Vysvětlení zadávací dokumentace č. 8
podávané dle § 98 zákona č. 134/2016 Sb., o zadávání veřejných zakázek, ve znění
pozdějších předpisů (dále jen „ZZVZ“)

Název zadavatele:	Pražská vodohospodářská společnost a.s.
Sídlo zadavatele:	Evropská 866/67, Vokovice, 160 00 Praha 6
IČO:	256 56 112
Název veřejné zakázky:	Stavba č. 6963 Celková přestavba a rozšíření ÚČOV na Císařském ostrově, etapa 0004 – Nátokový labyrint – levý břeh
Ev. číslo z Věstníku VZ	Z2024-037917
Druh zadávacího řízení:	Užší řízení

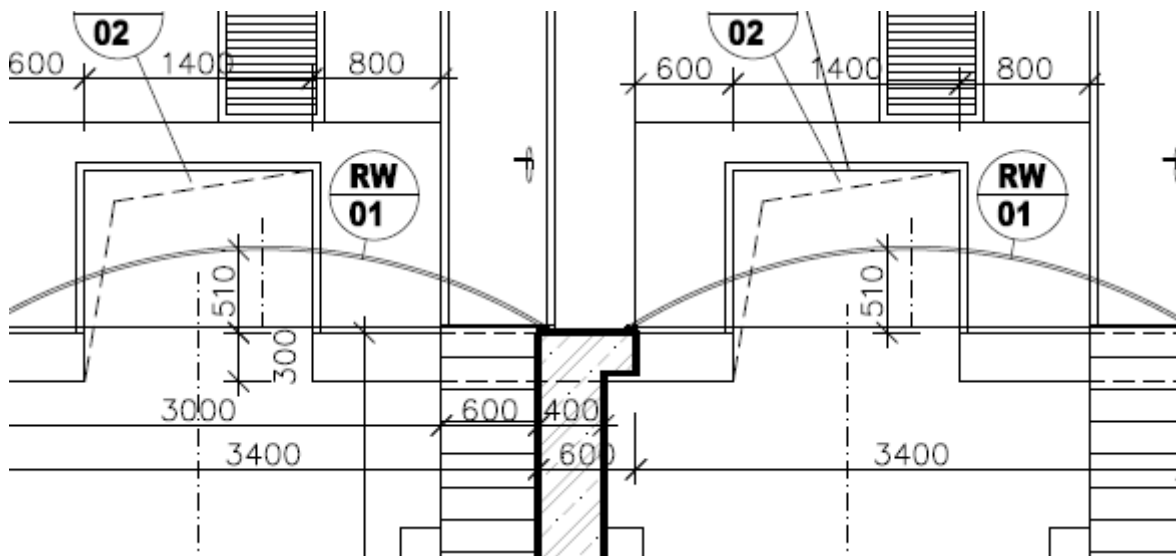
„Vysvětlení zadávací dokumentace č.4, dotaz č 6:

Zadavatel ve Vysvětlení zadávací dokumentace č.4 odpověděl na dotaz č 6, že správná hodnota je 1 kg osiva, ale v upraveném výkazu výměr ponechal výměru 20 kg.

Opraví zadavatel výkaz výměr? ”

K uvedenému dotazu zadavatel uvádí, že vysvětlením rozporu měl položku za vysvětlenou, a proto neupravoval soupis prací. Soupis prací byl upraven.

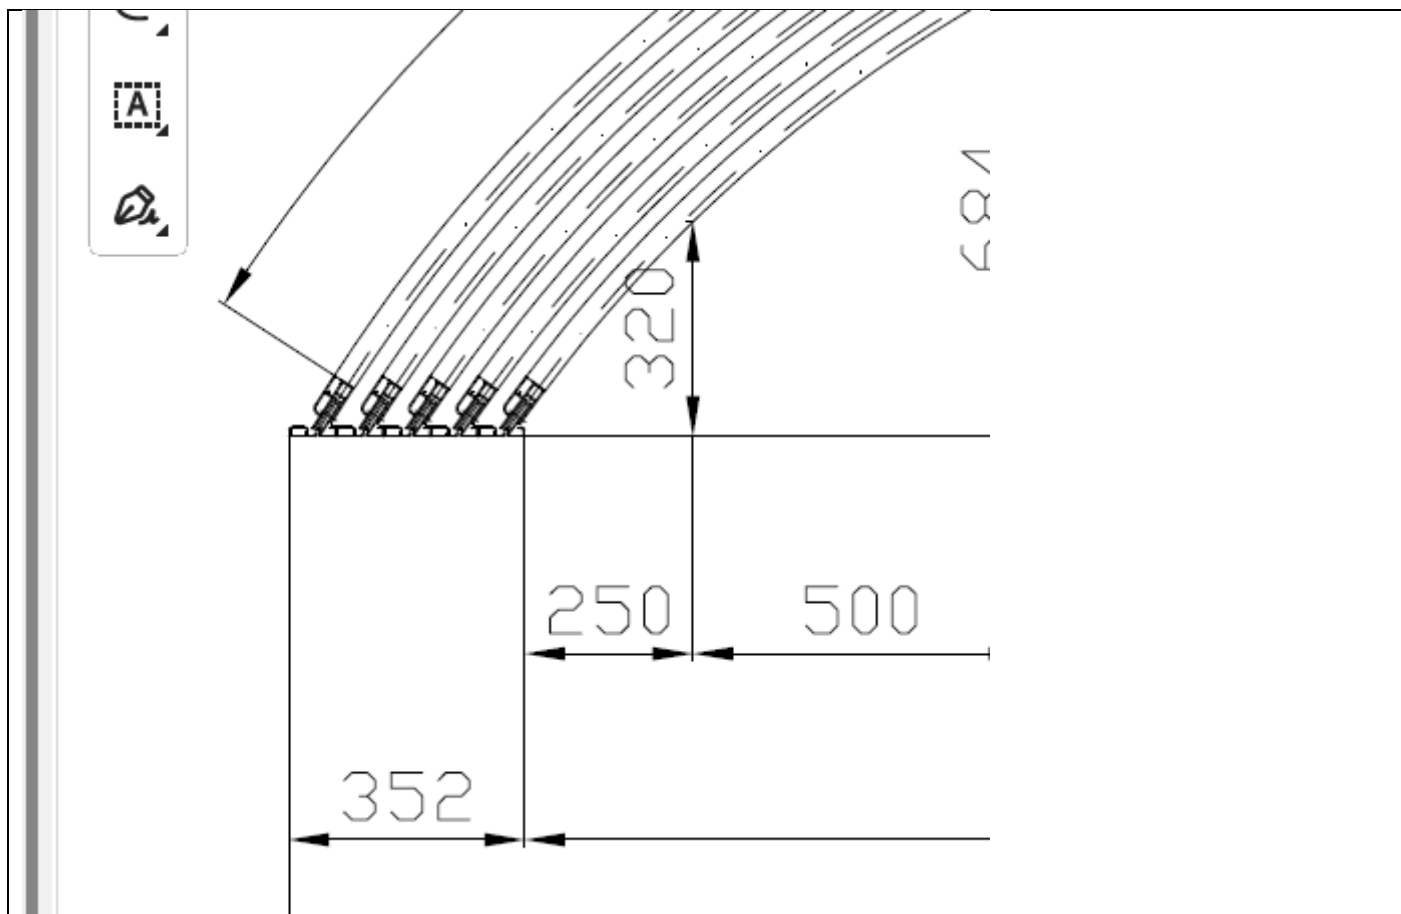
„Zastřešení šneků:

Uchazeč na základě konzultace s odborným zhotovitelem vznáší technickou výhradu k projektové dokumentaci, a to její části týkající se polykarbonátového zastřešení šneků (viz příčný řez z dokumentace):

Podle zmíněné části projektové dokumentace není na patách zdí je dostatek místa na kolejnice (typické uložení kolejnic viz výstřižek níže):

Teoreticky je možné dát více segmentů na stejnou kolejnici, kolejnice by pak byly užší. Nicméně i tak je třeba vzít v úvahu to, že mezi zastřešením je nutno umožnit bezpečný pohyb po zdi, když se zastřešení odsune, přičemž je zde nebezpečí pádu do hloubky. A to nejen při montáži, ale i při běžné údržbě.

Upraví zadavatel technické řešení polykarbonátového zastřešení šneků?"

K uvedenému dotazu zadavatel uvádí, že z výkresové dokumentace i ze Specifikace v TZ je zřejmé, že zastřešení šneků je posuvné pouze v koncových částech tj. 2 segmenty nad vstupem na schodiště (posun za sebou v jedné liště) a 1 segment na opačné straně. Ostatní segmenty jsou pevné na jedné liště a posuvné segmenty se posouvají na druhé liště, která bude pouze v délce posuvu segmentů. Pohyb obsluhy po stěně při údržbě bude minimální a je možný pouze při uzavření zastřešení, které bude viz specifikace „nerozbitné“ - myšleno s vysokou pevností proti nárazu. Pro bezpečnost pohybu obsluhy doporučujeme použít lišty nízké a s protiskluznou ochranou. Pro bezpečnost při otevření koncového čelního segmentu (nad hřídélí čerpadla) je navrženo ochranné zábradlí.

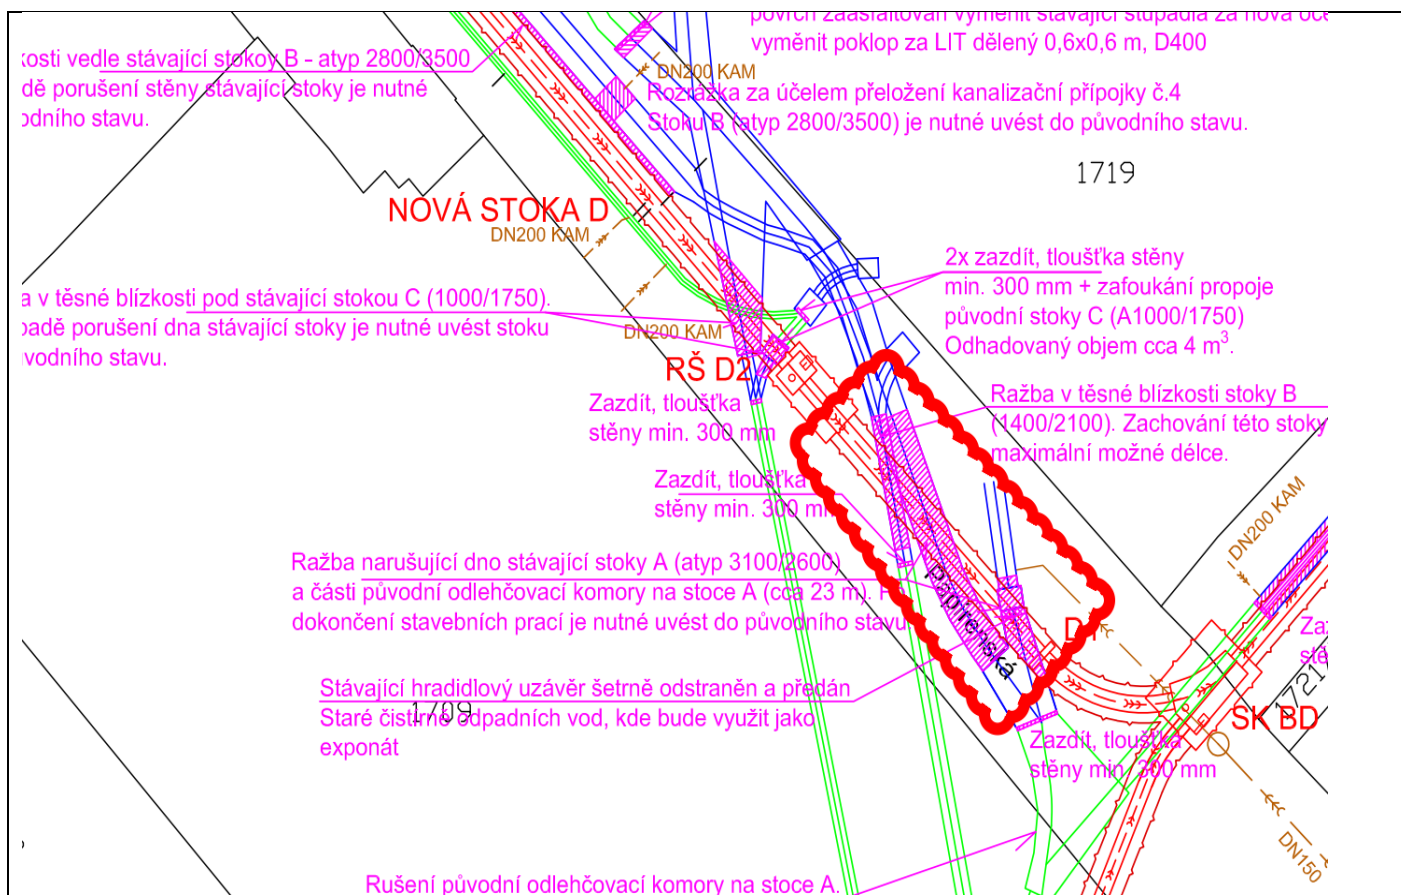
V části týkající se stávající stoky B pod areálem ERGON je text obdobný: „... a při práci v její blízkosti dodržovat stejná opatření jako v případě stoky A, přibližně v délce cca 30 m jde stoka „B“ (v tomto úseku atyp 2800/3500) v bezprostřední blízkosti s raženou stokou „D“ ...“

Vyjasní zadavatel, kde v soupisu prací s výkazem výměr jsou tyto požadované práce (injektáž, spárování, vyztužení stoky apod.) zahrnuty?“

K uvedenému dotazu zadavatel uvádí, že se jedná o práce sloužící k zachování původní stoky A pro účely zachování technického dědictví pro Starou čistírnu.

Výkresová dokumentace DPS se z důvodu chybějící archivních informací nevydávala. Práce se musí dělat šetrně. Až narazí na spodek konstrukce stoky A, tak se musí operativně vyřešit. Práce, které nejsou v PD konkrétně řešeny a navrženy, nelze do položkového rozpočtu zahrnout. Případná dodatečná opatření se zajištěním stávajících stok po dobu ražby (např. rozeprání nebo jiné zajištění nad rámec opatření v PD uvedených) je možné zohlednit v rámci položek VRN např. pol.č.3 – provozní vlivy. Případná konkrétní opatření vyplývající nad rámec stávajícího stupně PD např. vyplynou-li v důsledku stavebně-technického průzkumu stávajících objektů na stokové síti (viz pol. ON / pol.č.10.1) nejsou v položkovém rozpočtu v současné chvíli zahrnuta.

Specifické detaily se v rámci výkresové dokumentace se z důvodu chybějící informací nevydávala. Práce se musí dělat šetrně. Až narazí na spodek konstrukce stoky A, tak se musí v rámci dokumentace zajišťované zhotovitelem stavby doplnit.
